女川原子力発電所2号炉 共用に関する設計上の考慮について

平成30年4月12日
東北電力株式会社

6. 申請時からの変更点について

7. 中央制御室の共用取止めの概要(1/3)

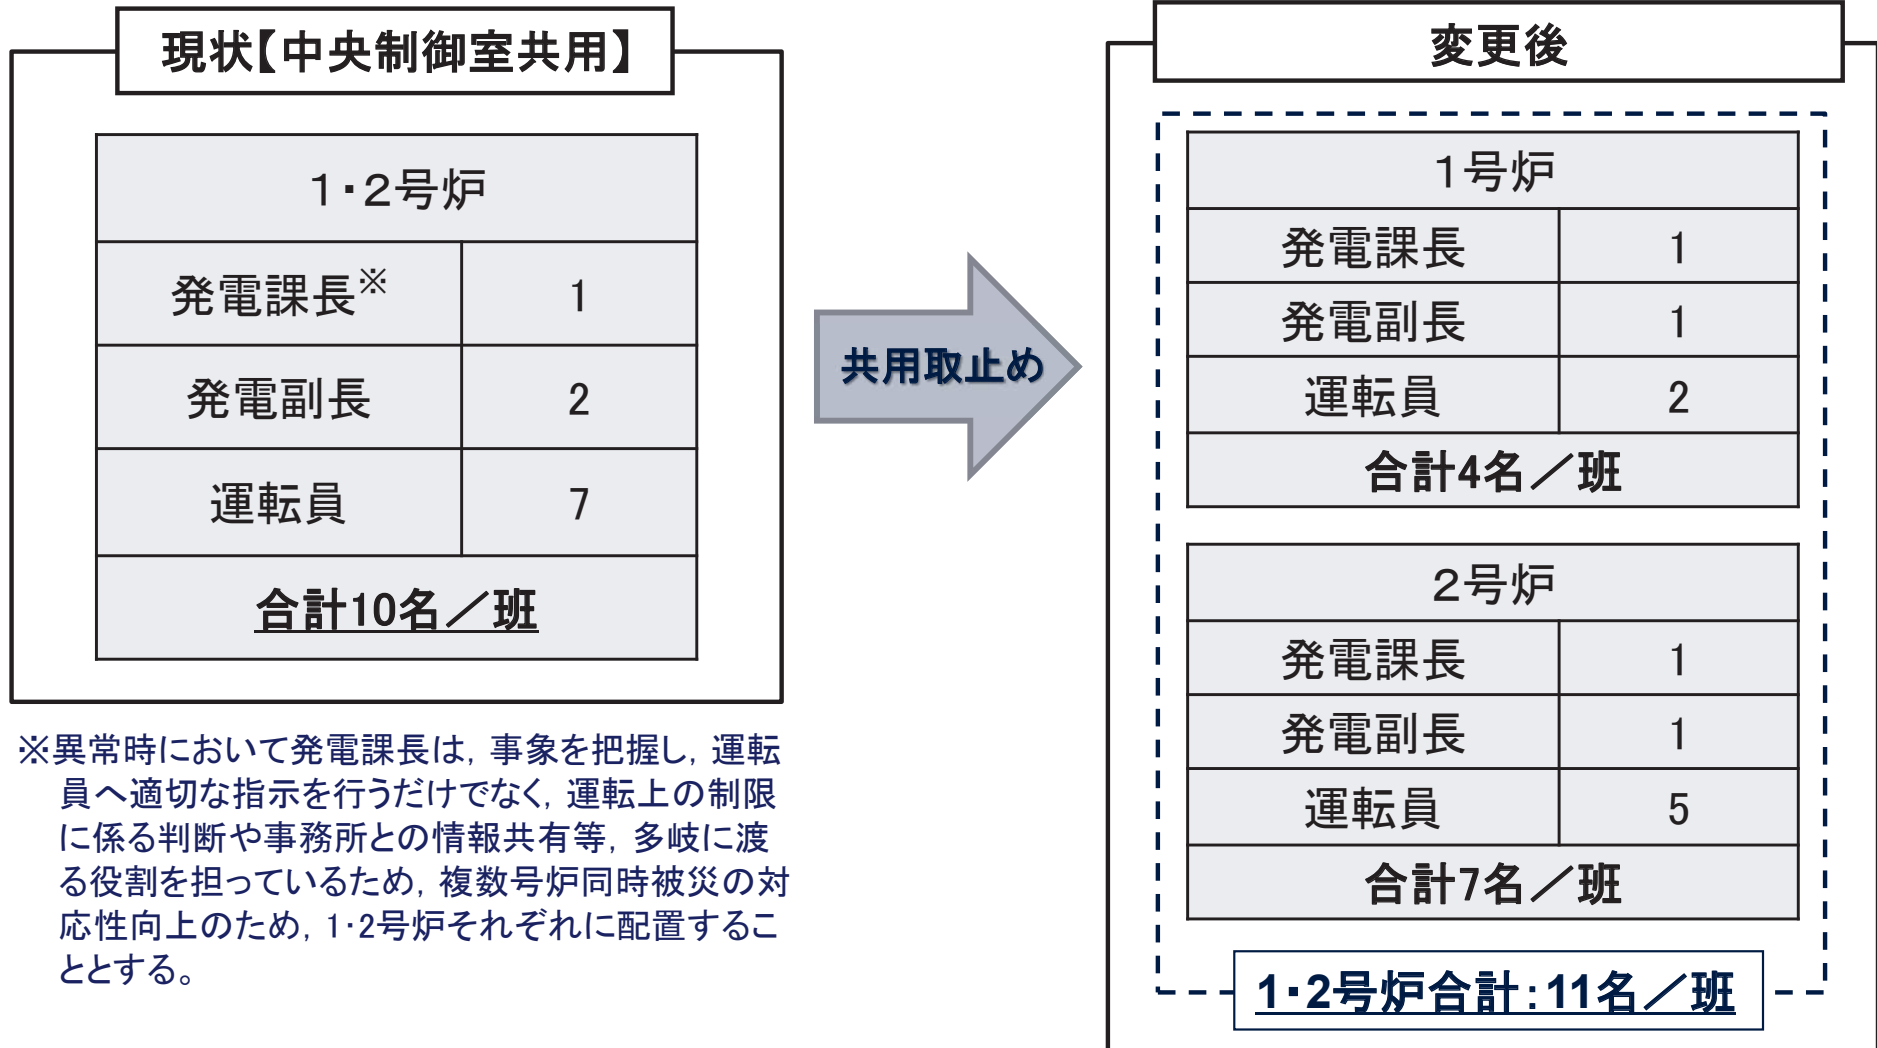
中央制御室を物理的に分離し、1号炉、2号炉合わせて1名配置されている発電課長を各々の号炉に配置し、複数号炉同時被災時における対応性を向上させるための要員確保が、申請当時には困難であった。

女川2号炉の停止期間が長期化し、要員確保に目処がついたことから、
1号炉、2号炉の中央制御室を共用しない設計とする方針とした

【共用取止めにあたっては、変更前と同等の安全性を確保する】

- ✓ 必要に応じて1-2号炉の中央制御室間でトラブル対応等のサポートを行うことが可能とする。
- ✓ 設置許可基準規則第31条(監視設備)において、中央制御室への表示が要求されているモニタリングポスト及び気象観測設備の表示装置については、2号炉中央制御室で確認できるようにすることで安全性を確保する。

(3) 分離のイメージ

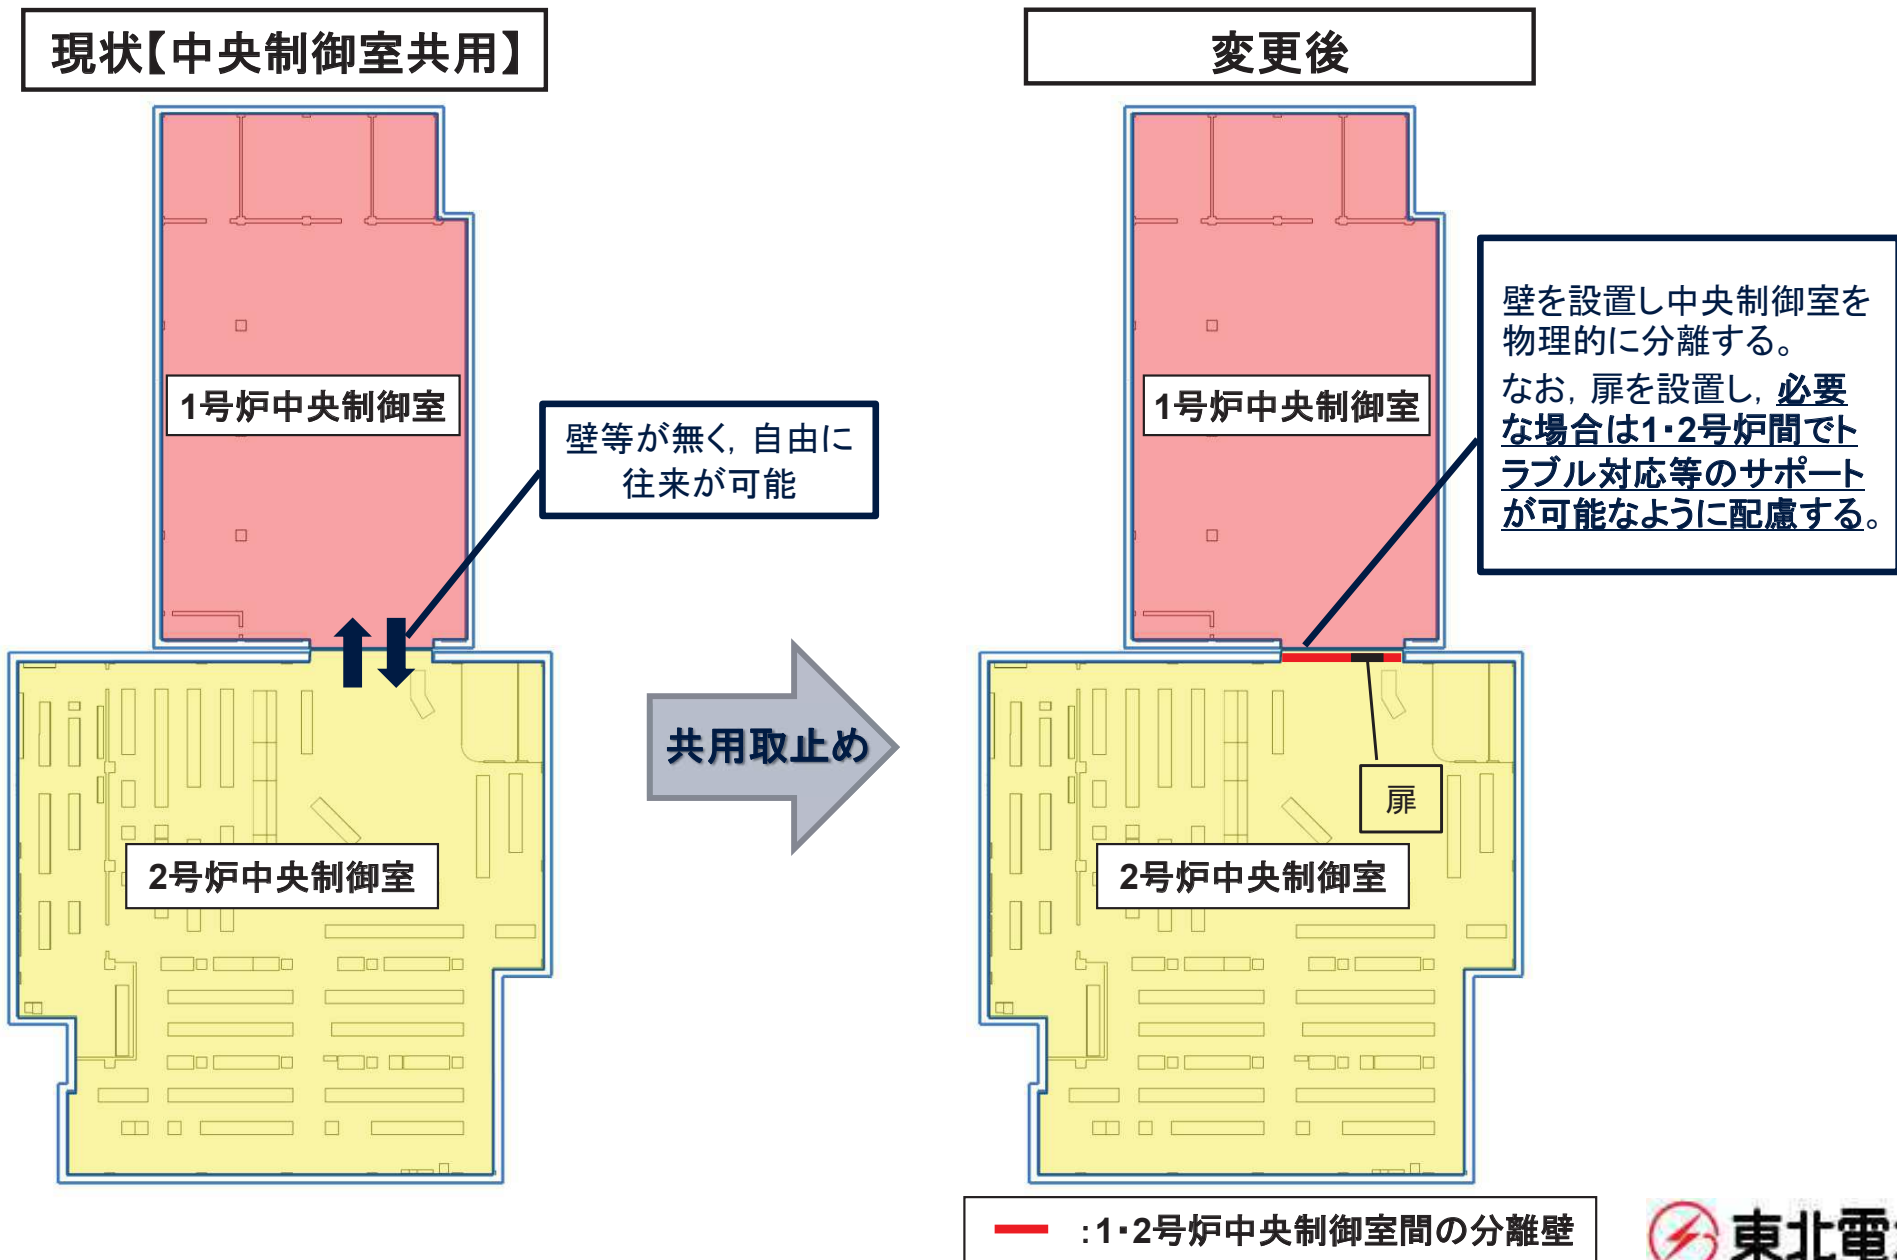
1号炉, 2号炉の中央制御室共用を取り止め, それぞれの中央制御室を分離する。

1号炉, 2号炉合わせて1名配置されている発電課長を各々の号炉に配置する。

※異常時において発電課長は、事象を把握し、運転員へ適切な指示を行うだけでなく、運転上の制限に係る判断や事務所との情報共有等、多岐に渡る役割を担っているため、複数号炉同時被災の対応性向上のため、1・2号炉それぞれに配置することとする。
